(株)七星科学研究所

NJW-24、28、NAW-24、ENJW-28 クランプワッシャー材質変更について

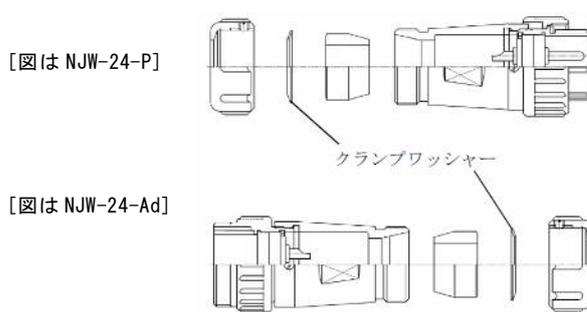
クランプワッシャーの材質変更

変更前	変更後
素材	黄銅 C2680P	ステンレス SUS304
表面処理	ニッケルめっき	なし
板厚	0.5mm	0.5mm
外観

※ 仕様性能に関する変更はありません。

※製品図の材質表記の変更がございます。
